**Modulo per la presentazione delle osservazioni per i piani/programmi/progetti sottoposti a
procedimenti di valutazione ambientale di competenza statale**

ID: Codice procedura (ID_VIP/ID_MATTM): 12691

“Progetto di un impianto eolico denominato "Pitigliano" ubicato nei comuni di Pitigliano (GR) e Sorano (GR) costituito da 20 (venti) aerogeneratori di potenza nominale 7,0 MW per un totale di 140,0 MW con relative opere connesse ed infrastrutture indispensabili”

Immagine 1. Vincoli ex art. 136 del CBC dal PIT della Regione Toscana e zona approssimativa dove è progettato l'impianto industriale.

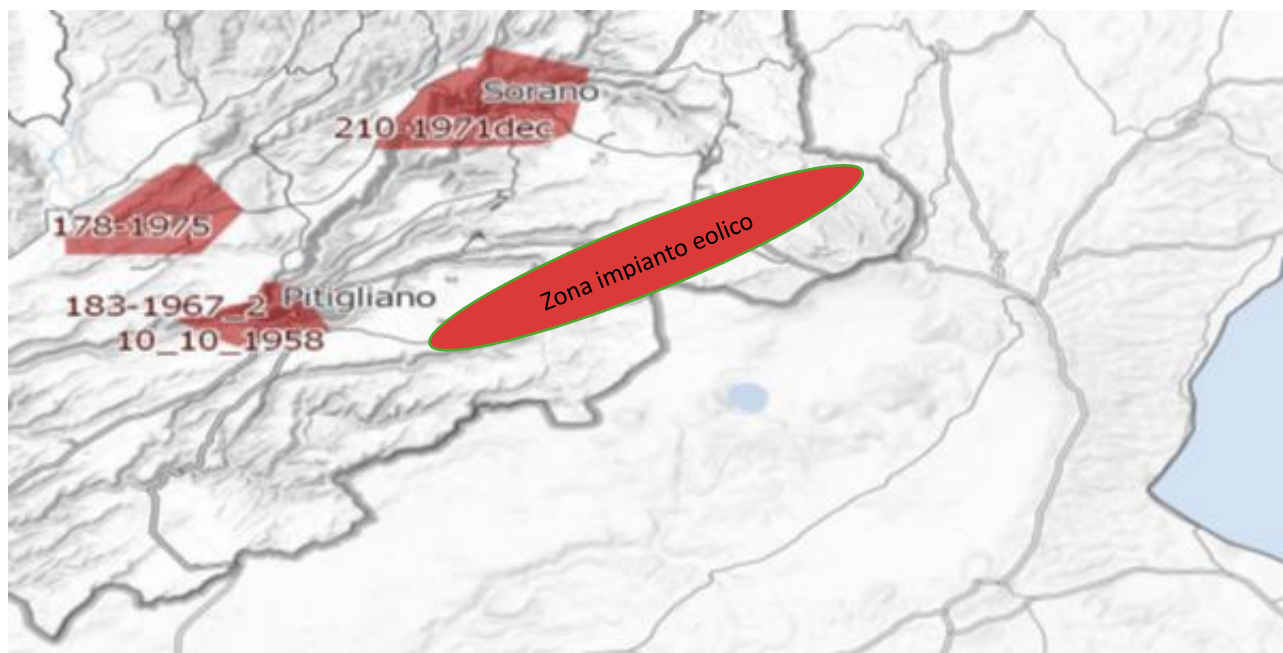
Al contrario si evidenzia che l'impianto eolico industriale citato non solo ricadrebbe con tutti e 20 gli aerogeneratori all'interno delle fasce di rispetto di 3 km dei due vincoli paesaggistici di notevole interesse pubblico esistenti nella Regione Lazio e con una parte di essi nel vincolo paesaggistico del centro abitato di Sorano (GR), quindi in aree non idonee all'installazione di impianti di energia rinnovabile. Addirittura, alcuni aerogeneratori sarebbero ubicati a poche centinaia di metri dai perimetri dei due vincoli paesaggistici laziali ex art 136 del CBC. (Nell'Allegato n. 3 sono riportate

E ancora, come sostiene la stessa Proponente, parte dell'impianto si verrebbe a trovare a 3,5 km dal centro abitato di Sorano. Infatti, due degli aerogeneratori WTG 08 e 09, sono addirittura all'interno delle fasce di rispetto dei 3 km del vincolo paesaggistico di notevole interesse pubblico ex art 136 del CBC. Si evidenzia che così si crea un'ulteriore incompatibilità con la tutela del Paesaggio.

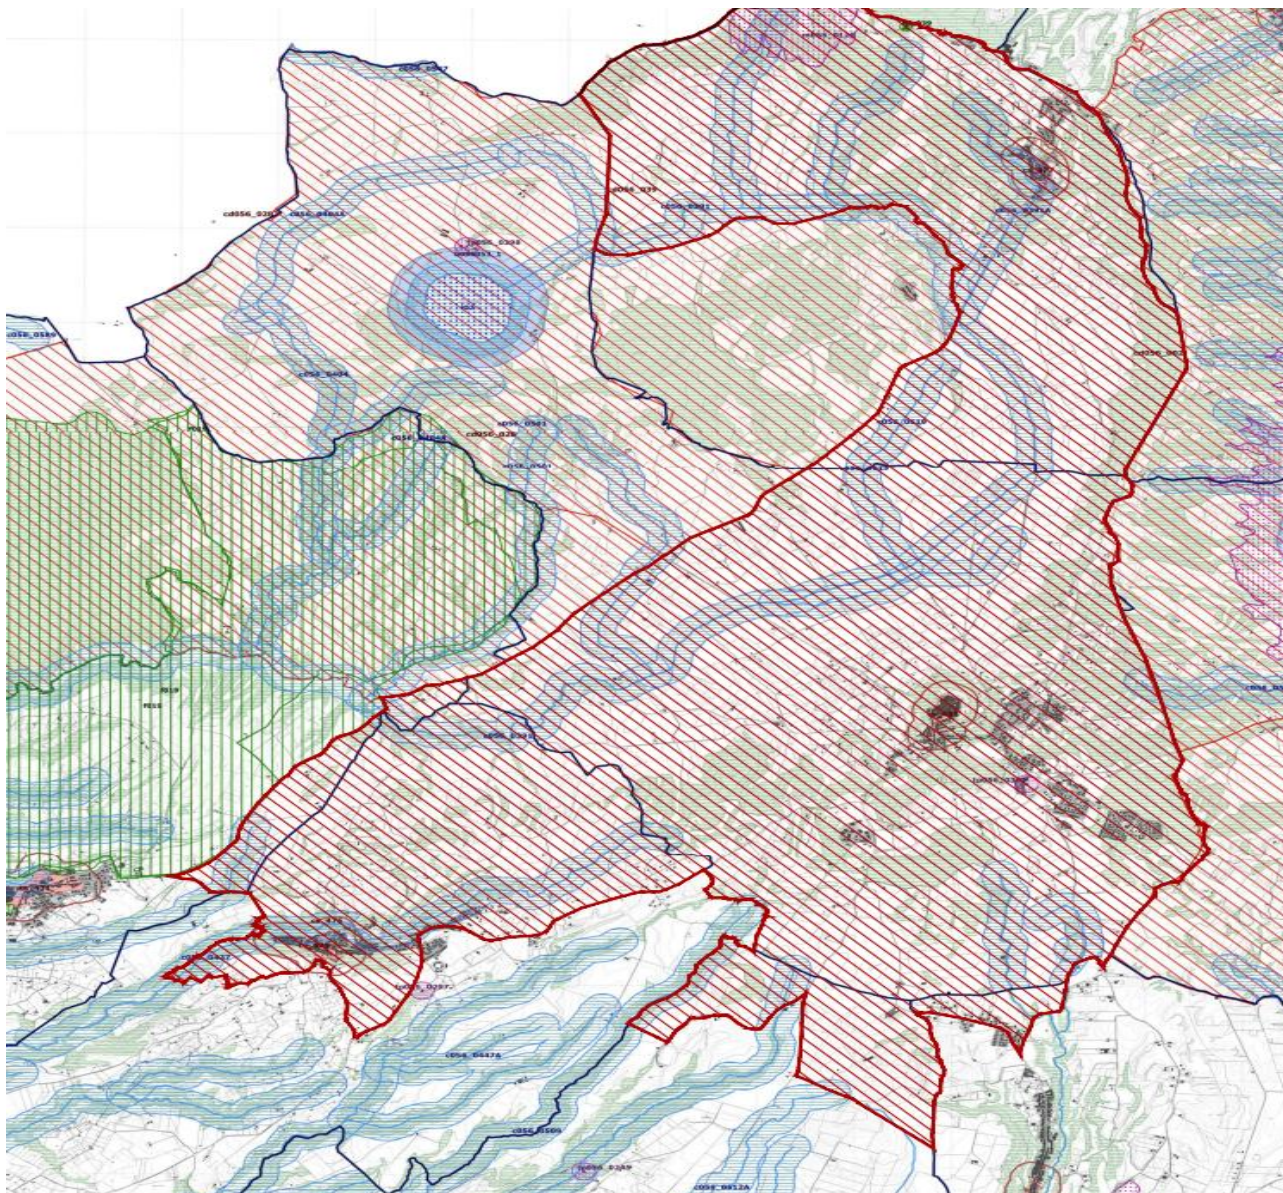
Come è illustrato nell'immagine si ribadisce che l'impianto industriale *Pitigliano* ricade completamente all'interno delle fasce di rispetto dei due vincoli di notevole interesse pubblico e lambisce quelle di un terzo vincolo e quindi come affermato dal Consiglio di Stato nelle sentenze citate, l'impianto è insediato in area non idonea ai sensi dell'art. 20 comma 8 lettera c quater del

Si ricorda inoltre che il vincolo dell'Orlo della Caldera di Latera ha cucito insieme i due vincoli enunciati e già esistenti della *Conca del Lago di Bolsena* (D.M. 24.10.1960 e D.M. 22.05.1985) e la *Conca del Lago di Mezzano* e territorio circostante (DM 22.05.1976 "Conca del Lago di Mezzano e territorio circostante" e DM 22.05.1984 "Selva del Lamone") testimoniando, se ce ne fosse stato ancora bisogno, il notevole pregio paesaggistico di tutta l'area. Pregio paesaggistico arricchito dal valore naturalistico della confinante Riserva Naturale regionale *Selva del Lamone* con la sua Area Contigua e i vari siti *Natura 2000* e le due aree di importanza internazionale per gli uccelli, *IBA 099 Lago di Bolsena* e la *012 Selva del Lamone*. Inoltre, si segnala anche l'impatto sulle tradizioni agroalimentari con la zona DOC vino bianco di Pitigliano, del Pecorino Toscano DOP, dell'olio extravergine di oliva DOP Canino, la Lenticchia di Onano, il vino Aleatico e il fagiolo del Purgatorio di Gradoli e altri pregiati prodotti tipici locali del *Biodistretto del Lago di Bolsena* che comprende anche i comuni laziali interessati dall'impianto industriale.

Immagine 3. Cumulo di una parte di impianti eolici, fotovoltaici e geotermici industriali in progettazione ed esistenti intorno all'eolico industriale *Pitigliano*.

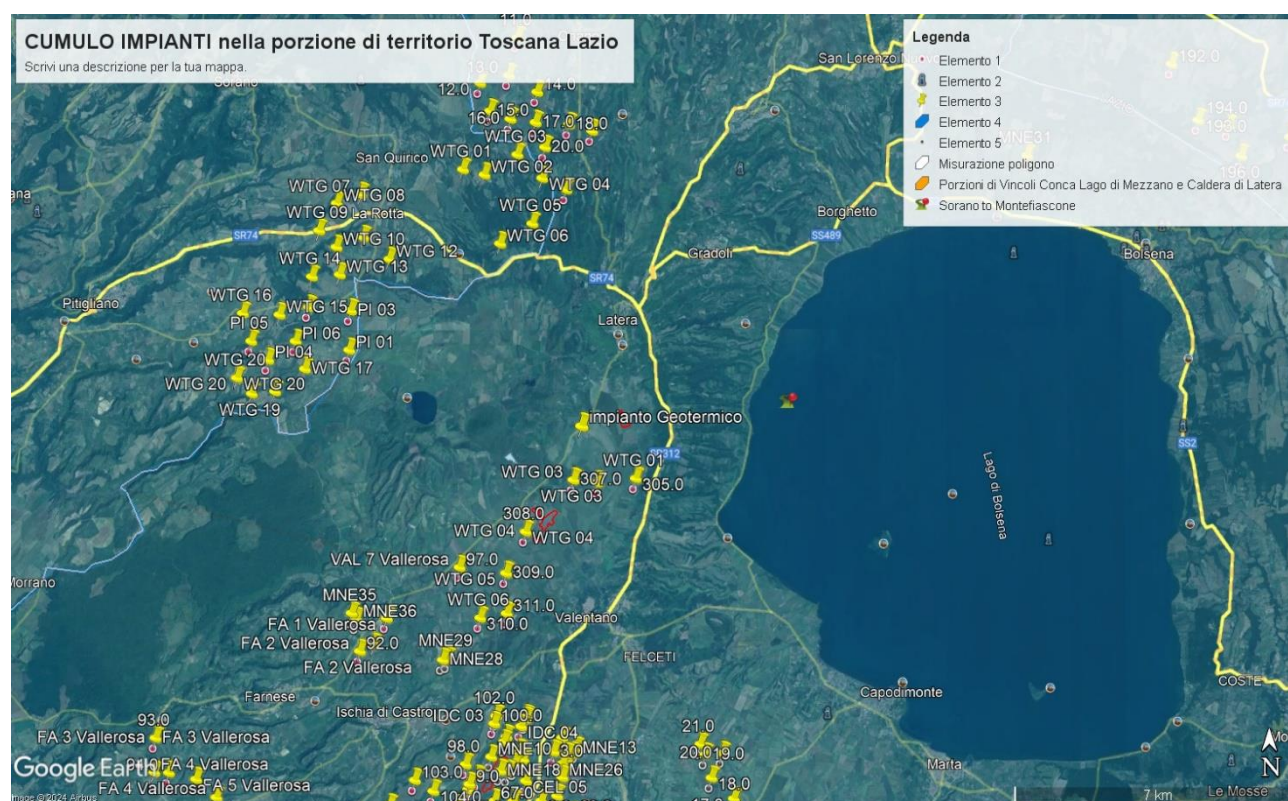
Tornando alle Linee guida nazionali, l'allegato IV dedica il paragrafo 3 agli impatti visivi e quelli sui Beni Culturali, Paesaggistici, Naturalistici e Culturali, ecc. Viene detto che la valutazione dell'impatto visivo dovrà essere effettuata tenendo conto “degli **elementi caratterizzanti e qualificanti il paesaggio**, effettuata alle **diverse scale di studio (vasta, intermedia e di dettaglio...**”. Le analisi debbono non solo definire l'area di visibilità dell'impianto eolico industriale, **ma anche il modo in cui l'impianto viene percepito all'interno del bacino visivo**. Le analisi visive debbono inoltre tenere in opportuna considerazione **gli effetti cumulativi derivanti dalla compresenza di più impianti**”. Nella Relazione Paesaggistica e nello Studio di Impatto Ambientale prodotte dalla proponente come già evidenziato è stato ignorato il vincolo paesaggistico di notevole interesse pubblico ex articolo 136 del Codice dei Beni Culturali “*Ambito paesaggistico, geologico e geomorfologico dell'Orlo della Caldera di Latera ...*”. Non vengono nemmeno citati gli impianti eolici in progetto al MASE, il *Rempillo* (6 aerogeneratori) e un altro in verifica amministrativa di 14 aerogeneratori e 72,6 MW. Ad oggi nei territori di Pitigliano, Sorano e in quello limitrofo potenzialmente potrebbero essere insediati 40 aerogeneratori alti 200 metri e larghi 170. Ma la Proponente si guarda bene dal citare gli altri impianti che creerebbero il cumulo e quindi maggiore impatto. Infatti, sul territorio della *Città del Tufo* (Sorano e Pitigliano) impatterebbero anche l'impianto eolico *Montarzo* di Onano con 13 aerogeneratori dalle dimensioni ricordate, l'altro eolico industriale nel territorio di Valentano con sette aerogeneratori (stesse dimensioni), gli impianti di

Farnese con un minieolico di 3 Torri alte 60 metri già installate in località *Poggio del Crognolo* e l'impianto eolico industriale *Vallerosa* (7 aerogeneratori alti 200 metri e larghi 158 metri) in procedura VIA presso la Regione Lazio. Inoltre, altri impianti del minieolico già presenti a Valentano, Cellere e Piansano e due progetti eolici industriali con le stesse dimensioni (200 m x 170 m) nel Comune di Ischia di Castro. La valutazione del cumulo non prende in considerazione neanche gli impianti industriali di fotovoltaico e agrivoltaico in progetto a Farnese, Valentano, Ischia di Castro, Cellere e neppure l'impianto geotermico in procedura VIA al MASE, progettato nella *Caldera di Latera*. Quindi è stata effettuata una valutazione del potenziale impatto cumulativo non veritiera a dispetto di quanto affermato dalla Proponente che sostiene di aver preso in considerazione uno spazio di 10 km intorno al suo impianto per gli impatti che si creerebbero.

ALLEGATO 3 VINCOLI PAESAGGISTICI ex ART. 136 del CBC Pitigliano e Sorano

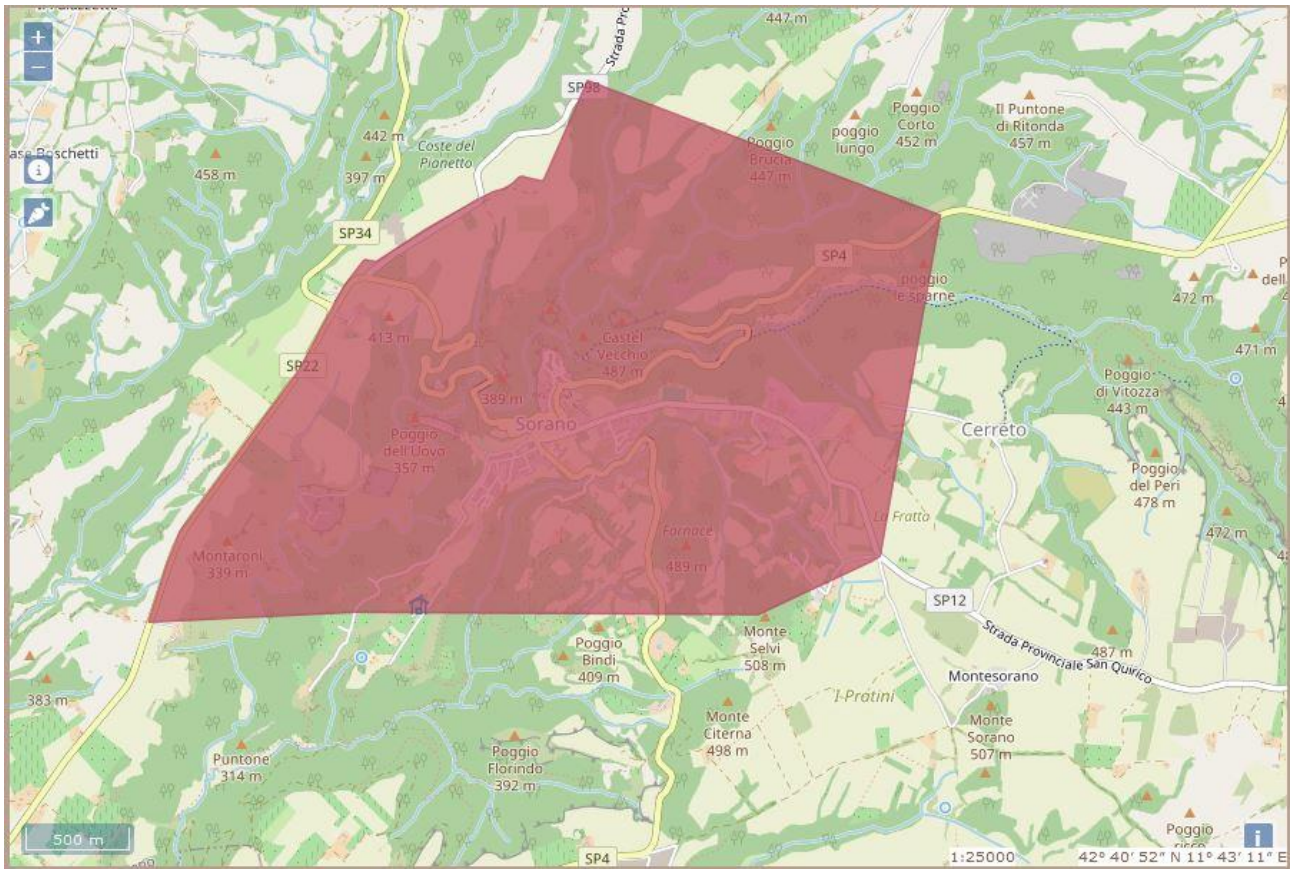
per il Comune di Pitigliano Codice Vincolo **90484** “*Zona del Centro Storico di Pitigliano ed area circostante caratterizzata da memorie storiche e da monumenti insigni*”, l’unico aerogeneratore interno alla fascia di rispetto di 3Km è il n.WTG.16 ml.2.900,00;

IMMAGINE n. 4 Mappa della intervisibilità degli impianti eolici elaborata dall'Associazione nazionale Amici della Terra. La mappa non è aggiornata comunque rende molo bene dell'enorme impatto visivo creato dal cumulo degli impianti.

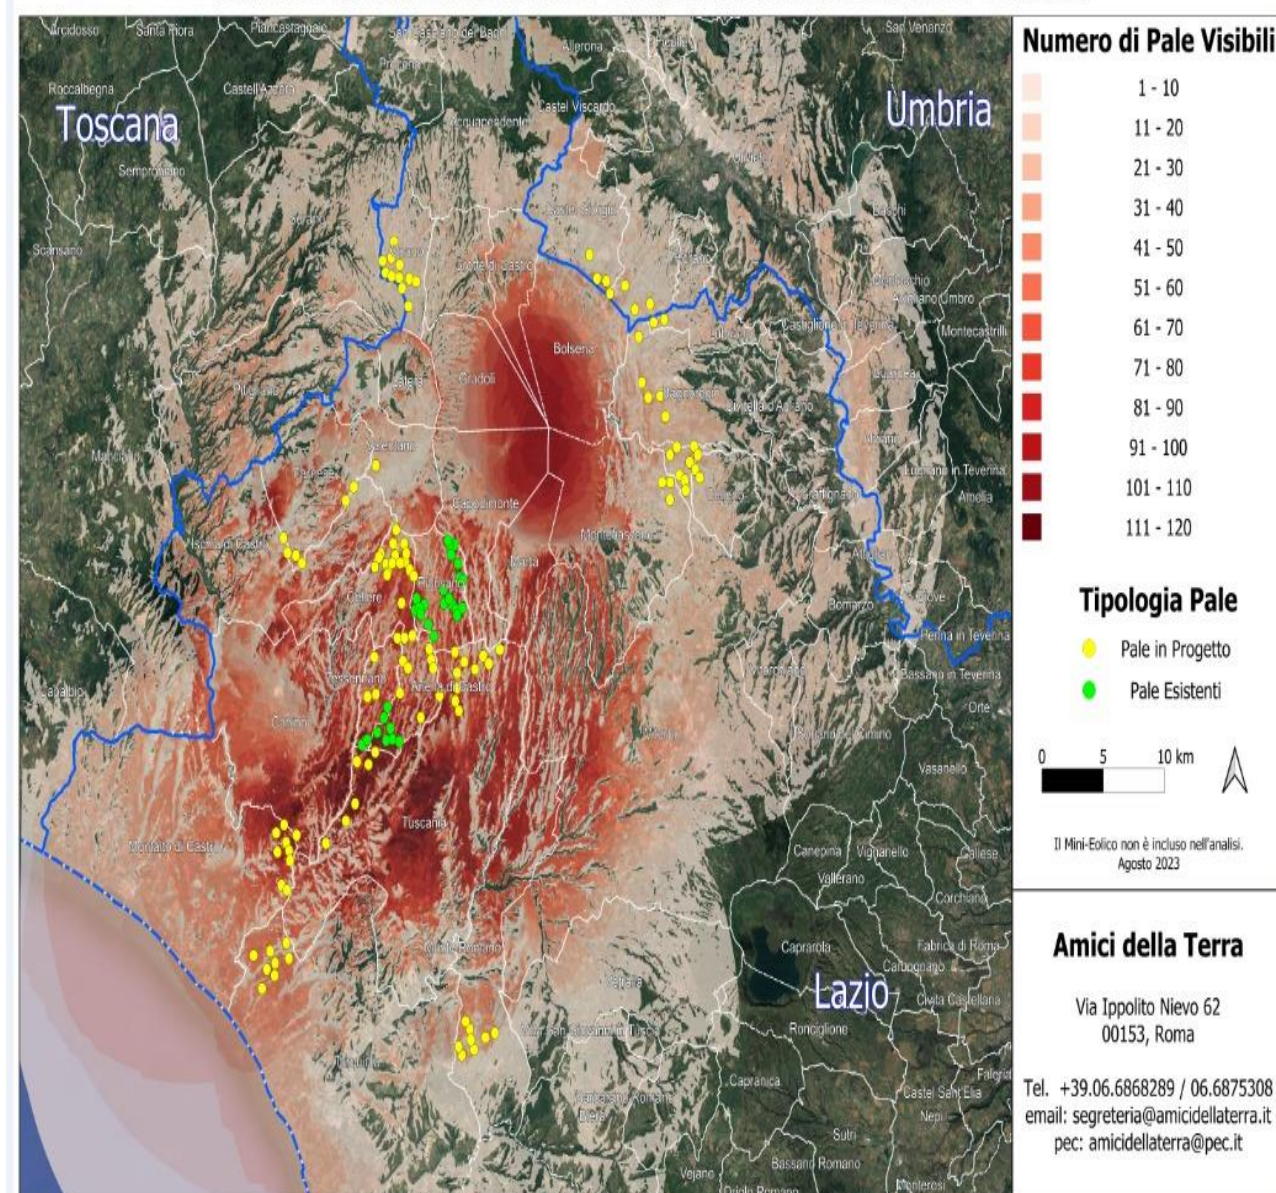
Riguardo al cumulo degli impianti FER, le mappe prodotte dalla proponente riguardano, come già evidenziato, soltanto una parte molto piccola degli impianti FER dell'area intermedia e vasta e in particolare di quelli eolici che contribuiscono a creare un notevole cumulo e la saturazione del territorio tosco laziale. Riguardo al cumulo dei soli impianti eolici si riporta la mappa dell'intervisibilità degli impianti eolici elaborata dall'associazione nazionale *Amici della Terra*.

Se agli impianti eolici rappresentati qui sopra, che non comprendono né l'impianto eolico *Pitigliano* né le altre 14 pale del progetto eolico in verifica amministrativa sempre nel territorio di Pitigliano, si

aggiungono le migliaia di ettari (7000 finora) di territorio occupato dagli impianti fotovoltaici e agrivoltaici e dalle altre tipologie **appare chiaro il numero spropositato degli impianti FER nella Toscana meridionale e nella Tuscia.**
